Rapport de l'Inspection des installations classées

Visite d'inspection du 12/06/2025

CARRIERES ROUDIL S.A.

Thèmes de l'inspection : Gestion des eaux pluviales

Vues de la parcelle 148

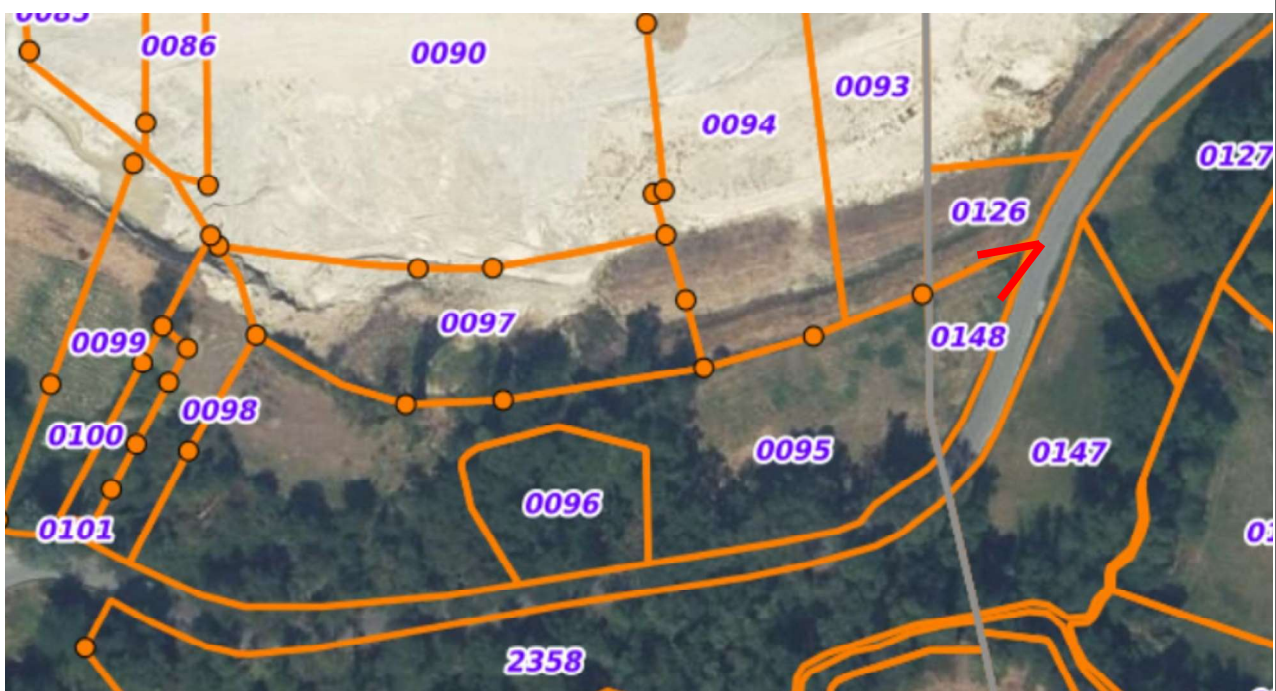
Cependant cette deuxième option, bien que s'insérant mieux dans l'environnement du site, prévoit un emprunt en dehors du périmètre de la carrière sur des parcelles agricoles sur une largeur de moins de 20 m (voir photos) mais dont le propriétaire ne veut pas donner l'accord pour les travaux.

Lors de l'inspection il a pu être vérifié que ces parcelles (parcelle n°148 section B et une partie de la parcelle 95) sont utilisées sur environ 2 000 m² en pâture et/ou prairie de fauche.

Considérant les refus des propriétaires pour les deux solutions, l'exploitant s'attachera donc à trouver une autre solution de gestion des eaux pluviales qu'il devra présenter à l'inspection des installations sous 3 mois.
